SERVIÇO PÚBLICO FEDERAL
CONSELHO FEDERAL DE MEDICINA VETERINÁRIA

NOTA DE ESCLARECIMENTO PREGÃO 10/2023

Em resposta ao questionamento da empresa ESPAÇOS INTELIGENTES sobre o Pregão nº 10/2023

Fonte: Prancha 03/06 do Projeto Executivo – Anexo I

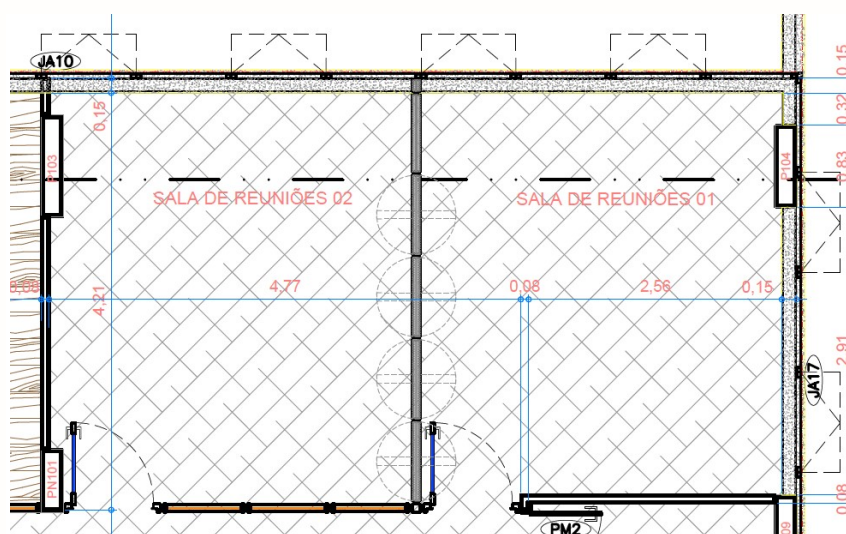
“O edital atualmente estipula que as divisórias fixas devem atender a uma acústica de 45 a 50 dB. Gostaríamos de chamar a atenção para a norma ABNT NBR 15141:2008, que estabelece requisitos de desempenho acústico para as divisórias tipo piso teto. Conforme essa norma, divisórias com um desempenho acústico acima de 41 dB já são consideradas de alta performance.

50 dB parece ser excessivamente rigorosa e, possivelmente, desnecessária para a maioria das aplicações de divisórias fixas corporativas. Além disso, temos informações que indicam que a exigência atual pode tornar a licitação inacessível para um número significativo de fornecedores e resultar em preços mais elevados para os órgãos públicos sem necessidade.

Para divisórias móveis e retráteis, de sala de reunião ou multiuso, pela maior robustez desse produto, é comum sim o uso desse isolamento entre 45 e 50 dB, mas para divisórias fixas não temos nos deparado e acreditamos não existir empresa que atenda a este requisito.

Sugerimos, portanto, que a exigência de desempenho acústico seja revisada e reduzida para um valor mais razoável, alinhado com a norma ABNT NBR 15141:2008, ou seja, mínimo de 41 dB. Isso proporcionaria uma oportunidade para a participação de um número maior de fornecedores e promoveria a competição, o que, por sua vez, poderia resultar em melhores ofertas para os órgãos públicos.

Ou seja, neste caso específico do projeto, em que uma divisória articulada divide duas salas com informações sensíveis e confidenciais, entende-se que é de interesse deste Conselho que haja isolamento suficiente para que tais dados não sejam divulgados para além dos interessados. Deste modo, considerando se tratar de um conceito de "Open Plan", como apresentado na Tabela 3 da norma **ABNT NBR 10.152/2020 - Acústica - Níveis de pressão sonora em ambientes internos às edificações**, e apresentada acima, o ideal é que as divisórias consigam isolar entre 45 e 50 dB.

Embora a norma ABNT NBR 15141:2008 apresente a possibilidade de que isolamentos em divisórias de 41 dB já são considerados de alta performance, pela considerações acima citadas, entendemos que a norma ABNT NBR 10.152/2020 seja mais específica para este caso em particular, e traga maior segurança com relação ao requisito de isolamento acústico.

Sendo assim,consideramos que o Requisito apresentado neste TR deva ser mantido.
